資料-2

河床低下対策工の検討状況

旭川開発建設部 治水課
平成25年3月21日

土砂収支バランスと河床高の変化について

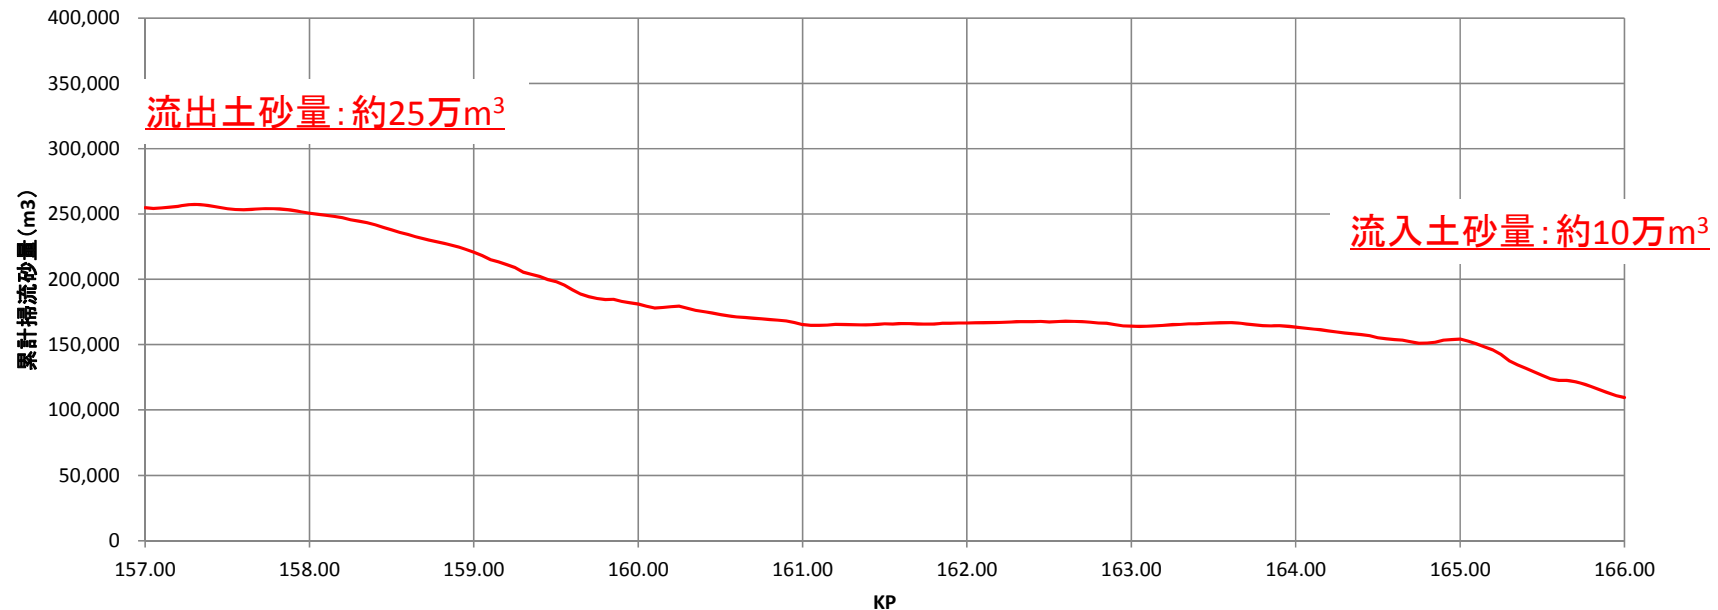
<ご意見>

河床低下区間で流入土砂量が10万m³程度に対し、流出土砂量が25万m³程度。
土砂収支のバランスが問題ではないか？

- 河床低下区間の土砂収支と河床変化高さの関係について、検討をおこないました

河床低下区間 : 9km
 平均川幅 : 120m程度
 計算期間 : 30年間

土砂収支: $15\text{万m}^3 = 25\text{万m}^3 - 10\text{万m}^3$

河床高に換算すると

$$\Delta = 150,000 / (9,000 * 120) / 30 / (1 - 0.4)$$

＝ 約8[mm/year]

本計算における土砂収支を河床変動量に換算すると、約マイナス8mm/年の低下量であり
 河床材料の平均粒径が約54[mm]程度であることを踏まえると
 土砂収支バランスが、河床高変化に大きな影響を及ぼすことはないと評価できる

河床変動計算を用いた 上流からの供給土砂量に関する検討

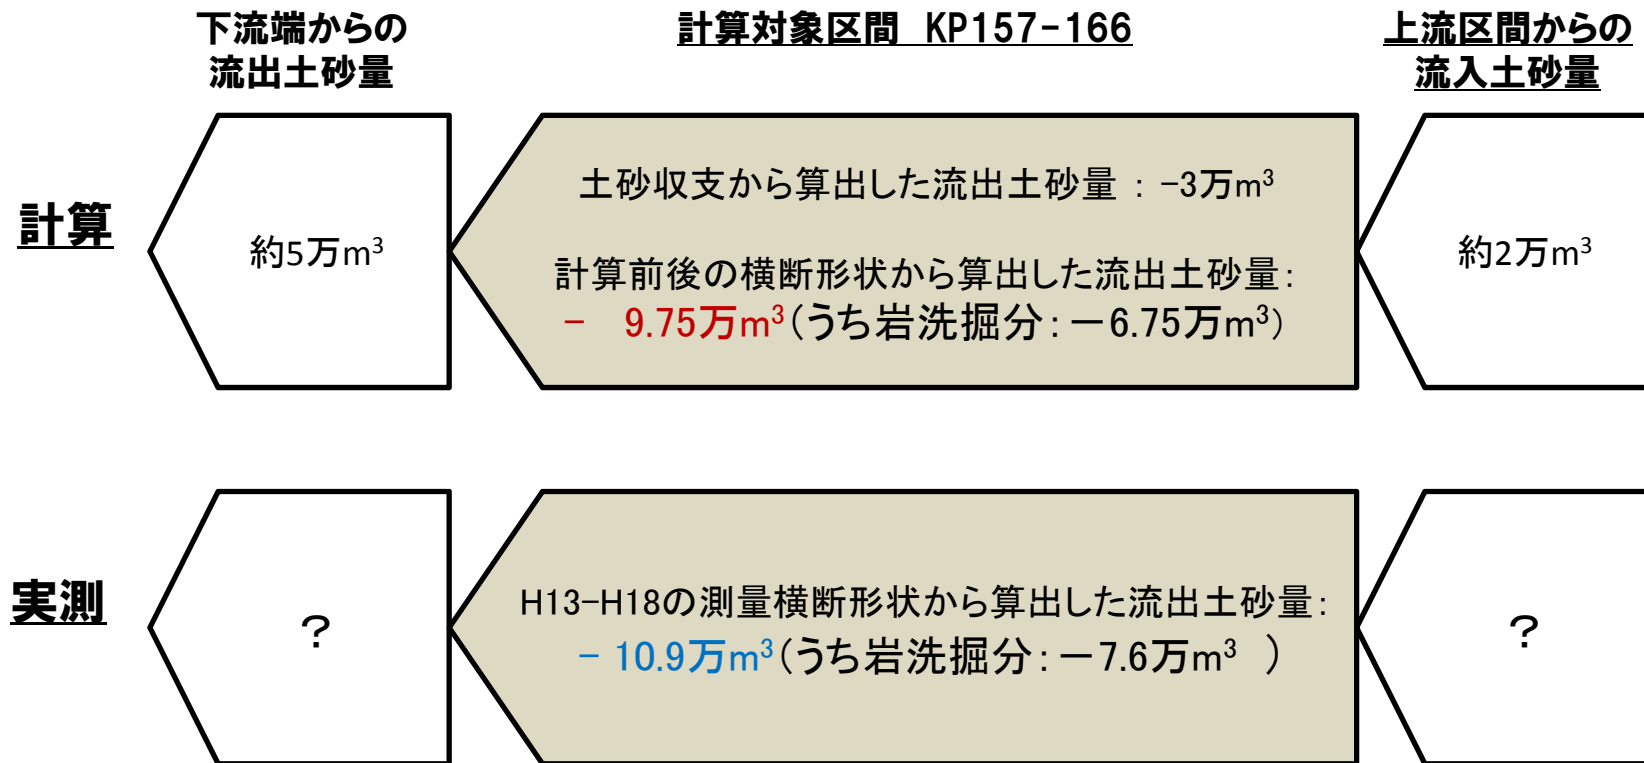
＜ご意見＞

いずれの計算も上流端の給砂条件を動的平衡としている

その条件は正しいか？

少なくなった場合には、計算結果が異なるのでは？

- 再現期間(H13-H18)において、河床低下区間(KP157-166)への流入・流出土砂量について計算と実測の比較をおこないました。
- 結果、全体収支は概ね同じボリュームであることが確認できた。また、河床低下区間では岩洗掘による河床変化量が多いことが確認できました。
